Anmodning om tilsynssag til Ankestyrelsen — Det kommunale tilsyn

Aarhus Kommunes opgørelse af anvendelsen af rammen på ca. 20 mio. kr. i VVM-tilladelsens vilkår 7 for Giber Ringvej

Giber Ringvej Gruppen (GRG)

**B1, Letbane-volden** — udsnit af bilag 61 ved Oddervej og letbanen (Bro nr. 16), hvor GRGs høringssvar udpegede volden (bilag 22, s. 4). Kortet navngiver ikke de røde arealer og angiver ikke, hvilket af dem der er letbanevolden.

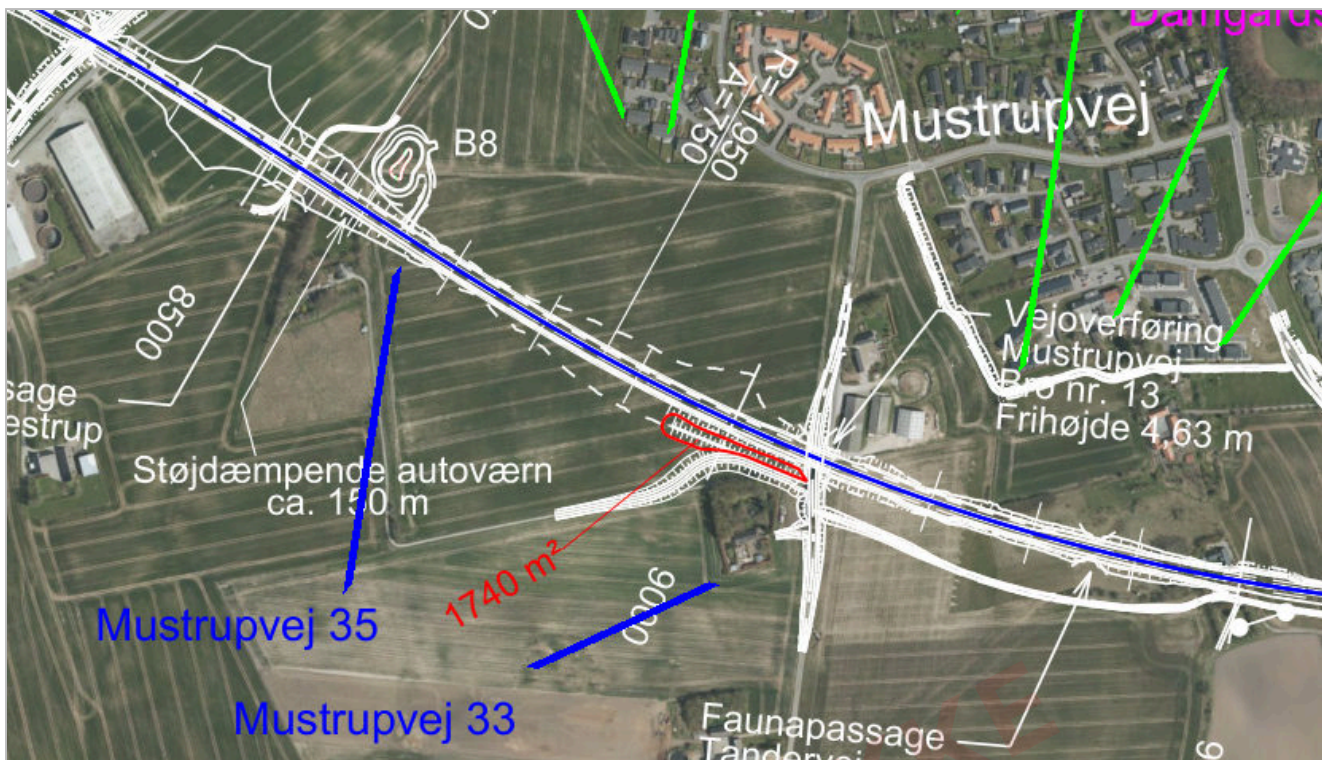
| Tiltag                              | Rådgiverens svar                                                                                                                                                                                                           |
|-------------------------------------|----------------------------------------------------------------------------------------------------------------------------------------------------------------------------------------------------------------------------|
| <b>B1. Letbane-volden</b> i Beder   | <i>"Det er korrekt at letbanevolden ikke er et støjtiltag. Der er søgt en VVM-ansøgning, men det har ikke noget med støj at gøre" (bilag 22, s. 5). Bekræftet i marts 2026: "Dette er korrekt" (bilag 16c, s. 3)</i>       |

**B2 hører efter rådgiverens egen forklaring til basisprojektet.** Et anlæg, der er "*en del af projektet for at skabe adgang til ejendomme*", er hverken supplerende eller øget støjdæmpning; det er en del af det, byrådsbeslutningen betegner som det, der *fastholdes*. Der gøres ikke gældende noget om anlæggets lovlighed i øvrigt.

**B2, Mustrupvej-volden** — udsnit af bilag 61 ved vejoverføringen ved Mustrupvej (Bro nr. 13). Det røde areal syd for vejen er påtegnet 1740 m<sup>2</sup>.

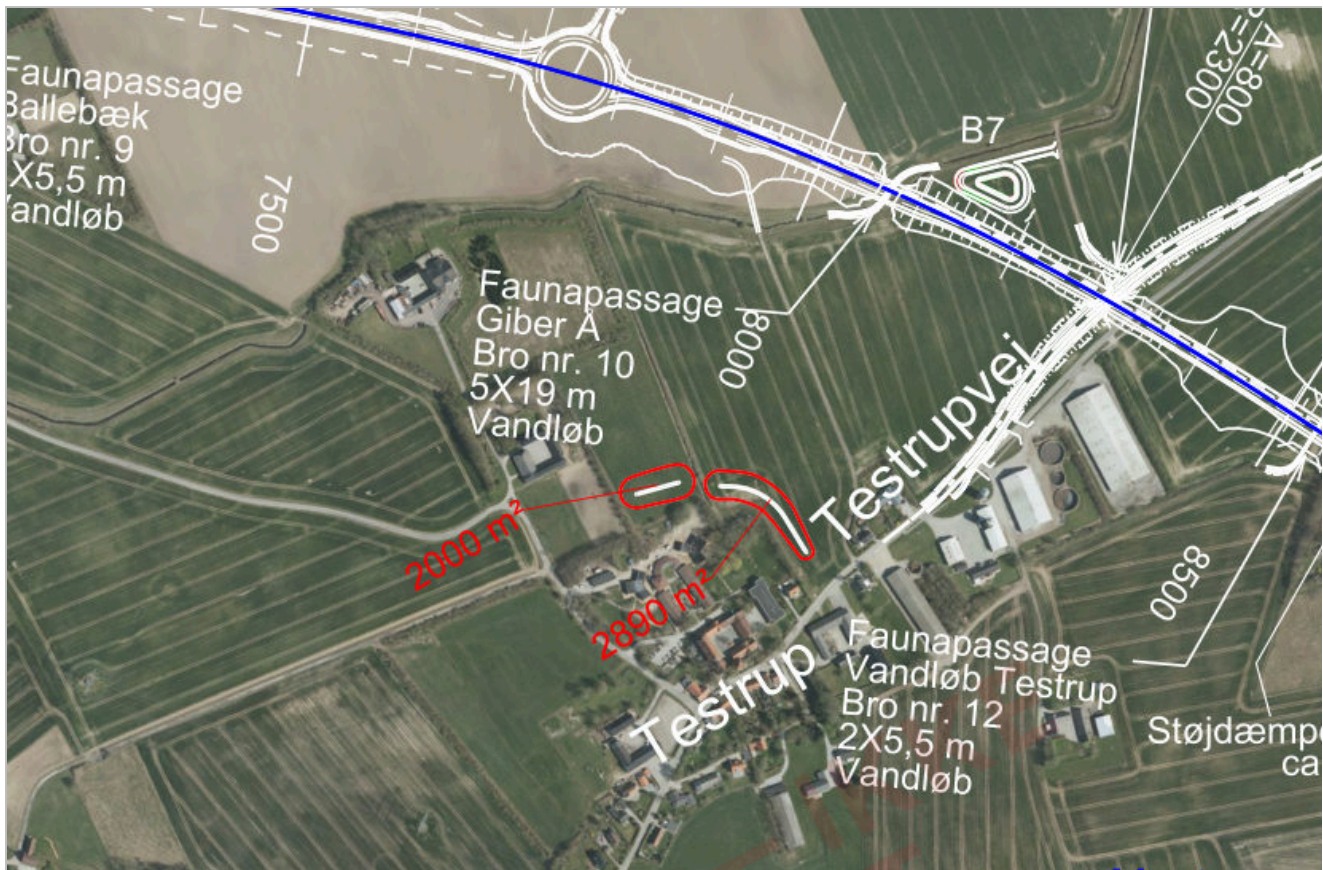
| Tiltag                              | Rådgiverens svar                                                                                                                                                                                                           |
|-------------------------------------|----------------------------------------------------------------------------------------------------------------------------------------------------------------------------------------------------------------------------|
| <b>B2. Mustrupvej-volden</b>        | <i>"Det er korrekt at der ikke er en landzonetill[a]delse, da volden/adgangsvejen er en del af projektet for at skabe adgang til ejendomme" (bilag 22, s. 5)</i>                                                           |

**B3, Testrup-volden** — udsnit af bilag 61 ved Testrup, hvor kortet markerer to røde arealer syd for vejen.

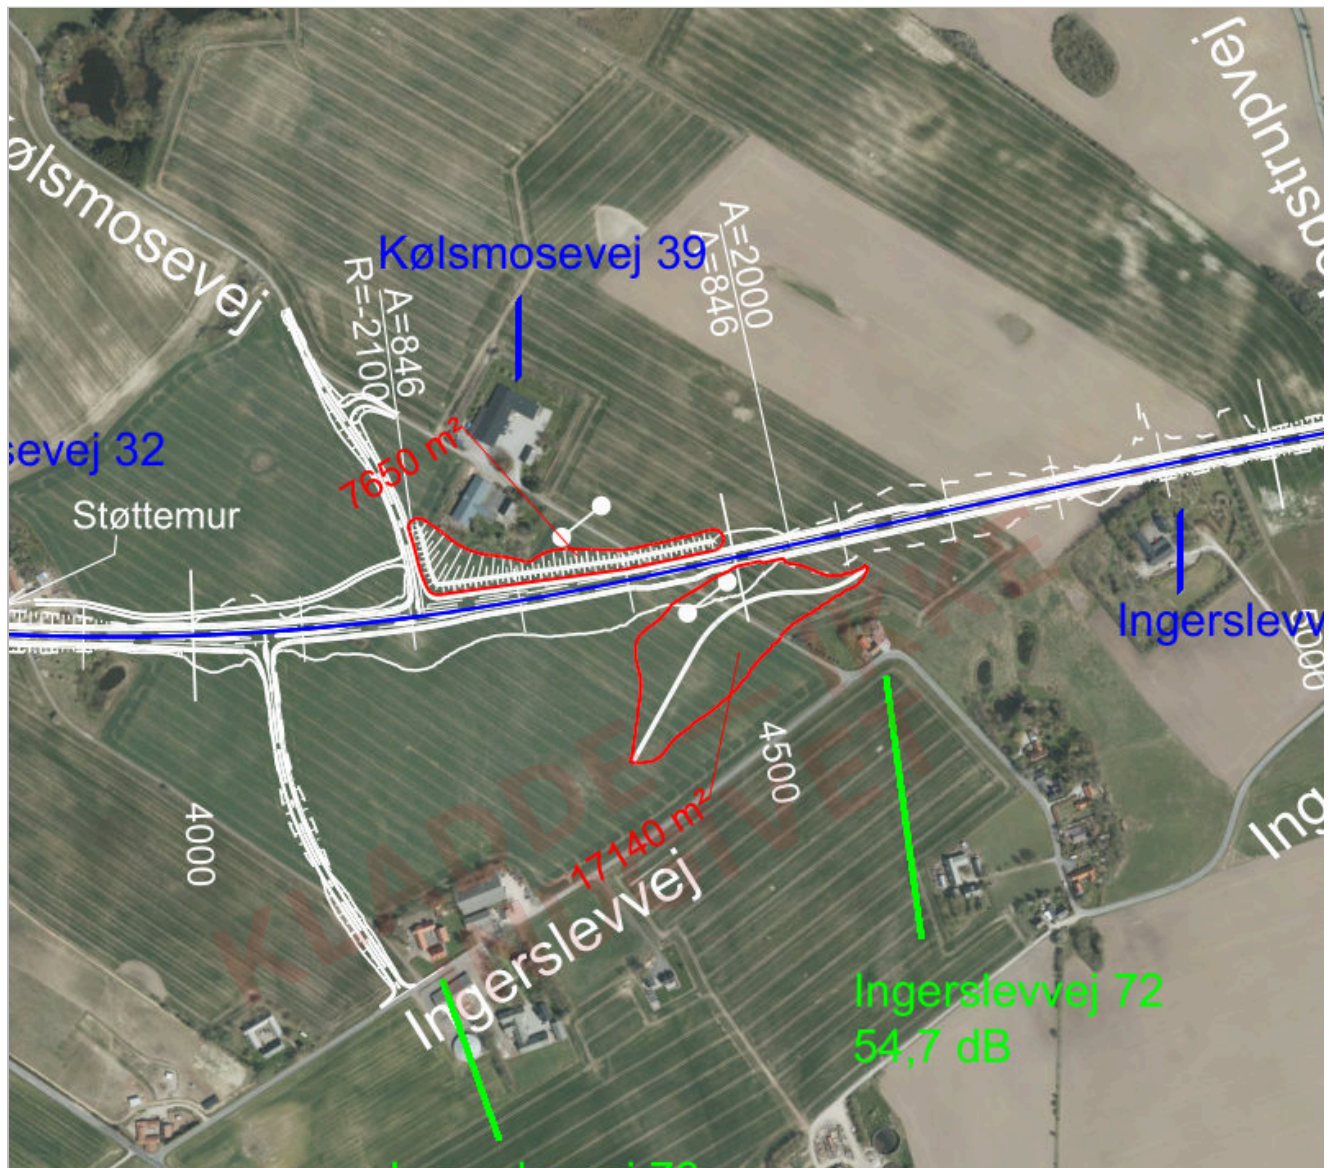
| Tiltag                              | Rådgiverens svar                                                                                                                                                                                                           |
|-------------------------------------|----------------------------------------------------------------------------------------------------------------------------------------------------------------------------------------------------------------------------|
| <b>B3. Testrup-volden</b>           | <i>"Rambøll har ikke lavet ansøgningen, så hvis ansøgningen ikke indeholder støj er det korrekt at den ikke skal medtages" (bilag 22, s. 6). Skærpet i marts 2026: "Den er ikke anlagt som støjvold" (bilag 16c, s. 4)</i> |

**B3 er godkendt med en begrundelse, der ikke angår støj.** Anlægget ved Testrup Højskole er meddelt landzonetilladelse den 24. marts 2021 til "etablering af bakker ved Testrup Højskole på Tingskovvej 12". Efter det for GRG oplyste nævner tilladelsen ikke støj, men begrunder med udsynet: "Vi har herudover lagt vægt på, at bakkerne/volden vil medvirke til, at der fra højskolen ikke er direkte udsigt til Beder-Bering vejen." Det svarer til Rambølls senere tilkendegivelse om samme anlæg: "Den er ikke anlagt som støjvold."

Forholdet er forelagt forvaltningen som spørgsmål C4 i afklaringsnotat 2 af 8. april 2026 — "jordvoldene er godkendt med henblik på at afskærme udsynet til vejen (visuel afskærmning, ikke støj). Er volden et støjtiltag?" — jf. bilag 12, s. 4. Spørgsmålet er ikke besvaret.

**B4, Kølsmosevej/Ingerslevvej** — udsnit af bilag 61. Screeningsafgørelsen angår volden syd for vejen, som efter afgørelsen dækker 17.200 m<sup>2</sup>. Kortet påtegner arealet syd for vejen 17140 m<sup>2</sup>. Det røde areal nord for vejen (7650 m<sup>2</sup>) er et andet anlæg.

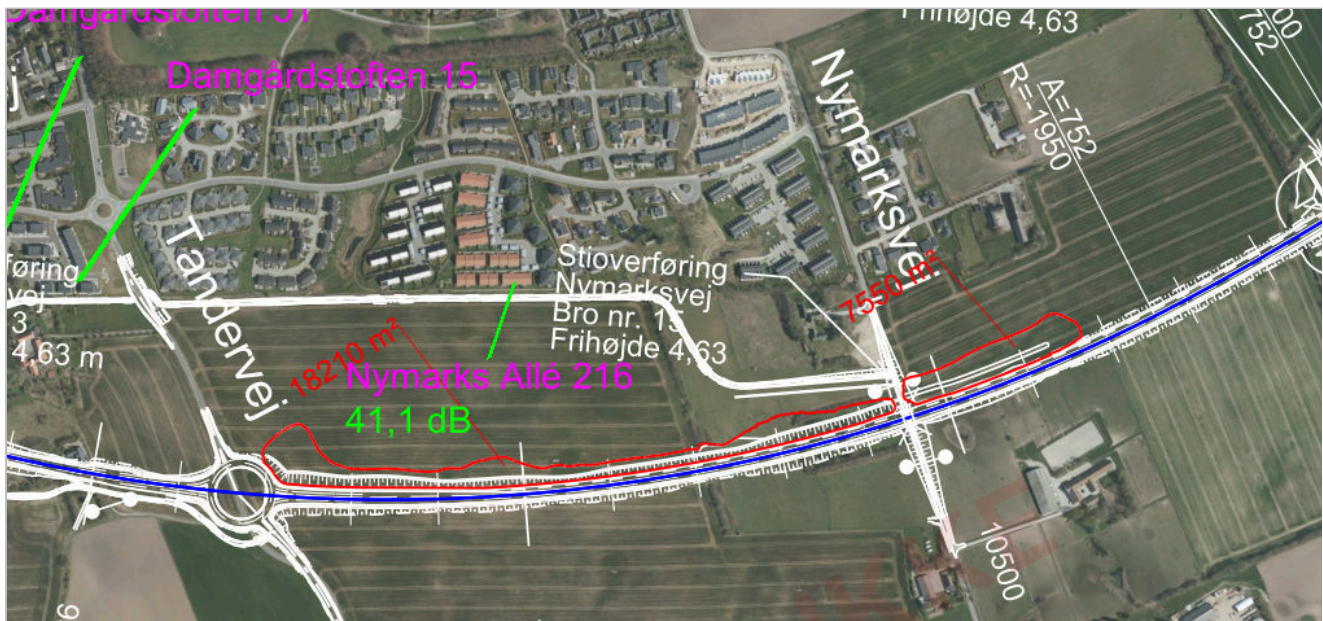
| Tiltag                              | Rådgiverens svar                                                                                                                                                                                                           |
|-------------------------------------|----------------------------------------------------------------------------------------------------------------------------------------------------------------------------------------------------------------------------|
| <b>B4. Kølsmosevej/Ingerslevvej</b> | <i>"Det er korrekt at landzonetilladelsen ikke indeholder støj" (bilag 22, s. 6)</i>                                                                                                                                       |

**B4 er afgjort af kommunen selv — halvandet år før striden opstod.** I miljøvurderingsscreeningen af 26. januar 2022, jf. bilag 24, s. 2, konkluderer Aarhus Kommune — Plan, Byggeri og Miljø:

"Så vidt vides, indgik etablering af den aktuelle jordvold **ikke** som en del af VVM-redegørelsen ej heller **VVM-tilladelsens vilkår 7**, som omhandler ekstra støjafskærmning."

Landzonetilladelsen dagen efter nævner slet ikke støj, men alene "visuel afskærmning", jf. bilag 6, s. 1. Den bærende sætning er den anden af de to citerede: henføringen under miljøvurderingslovens bilag 2 er en screeningskategori, men konstateringen af, at volden ikke indgik i vilkår 7, er myndighedens egen, og

**B6, øst for Nymarksvej** — udsnit af bilag 61 ved Nymarksvej (Bro nr. 15). Kortet markerer et rødt areal nord for vejen øst for Nymarksvej, påtegnet 7550 m<sup>2</sup>. Om det er det anlæg, afgørelsen angår, fremgår ikke af kortet (se nedenfor).

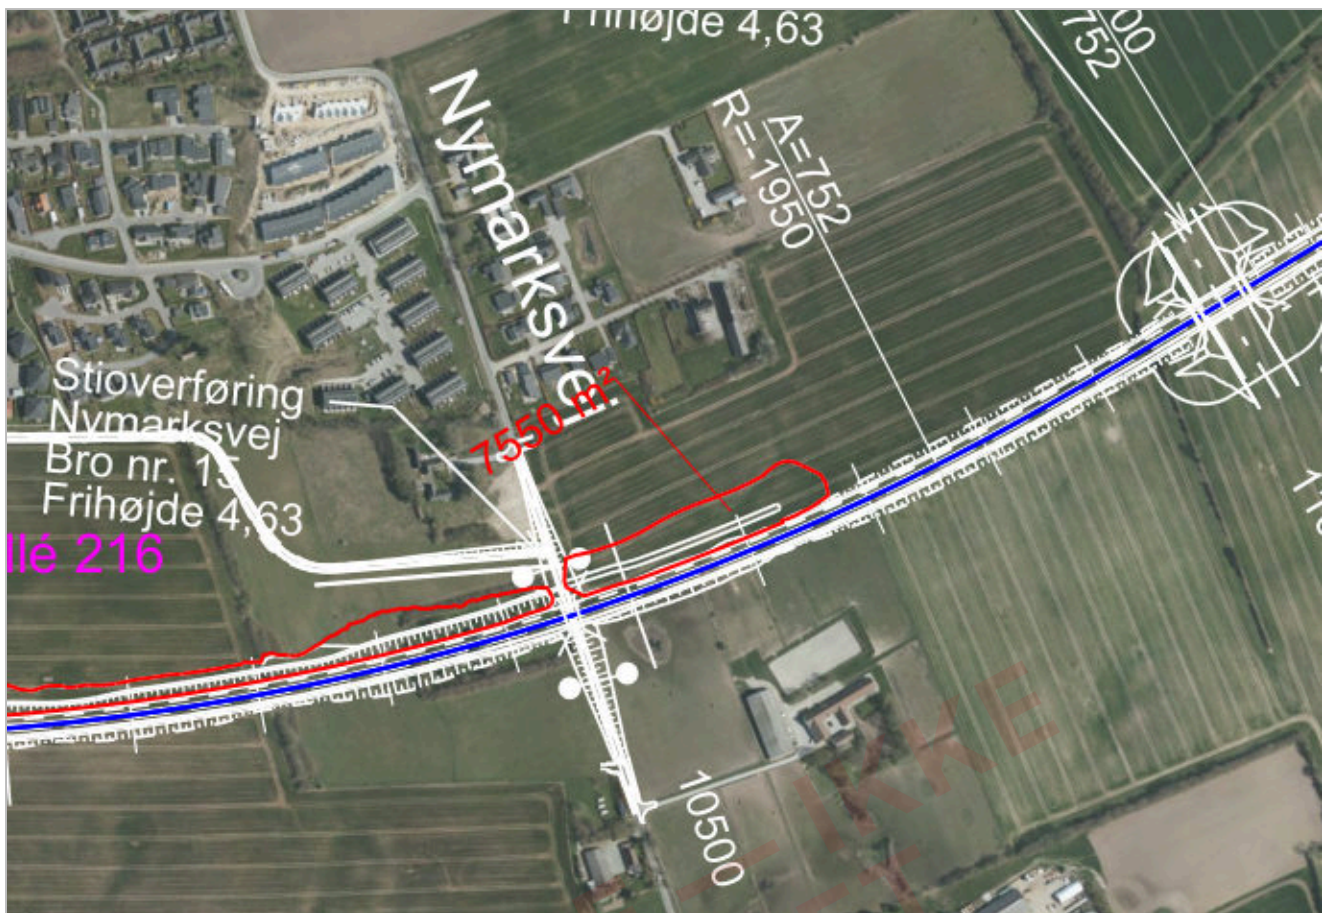
**Kommunen har selv afgjort, at anlægget ikke hører under vilkår 7.** I screeningsafgørelsen af 14. september 2022 anfører Aarhus Kommune, Lokalplanlægning og VVM, jf. bilag 59, s. 3:

*"Så vidt vides, indgik etablering af den aktuelle jordvold ikke som en del af VVM-redegørelsen ej heller VVM-tilladelsens vilkår 7, som omhandler ekstra støjafskærmning. Det er på den baggrund Aarhus Kommunes opfattelse, at den ansøgte jordvold ikke er miljøvurderet som en del af vejprojektet, men må betragtes som en ændring eller udvidelse af projektet herunder et særskilt projekt, som omfatter indbygning af jordaffald, som har en nyttiggørelse."*

**Kortet over de 16 volde markerer et areal her — men siger ikke, hvad det er.** Bilag 61 markerer et rødt areal nord for vejen øst for Nymarksvej (udsnittet ovenfor). Kortet forklarer imidlertid ikke de røde arealer, og intet af det fremlagte knytter et navn til den enkelte vold (afsnit B). **GRG kan derfor ikke af det fremlagte fastslå, om netop dette anlæg er blandt de 16** — og gør det ikke gældende.
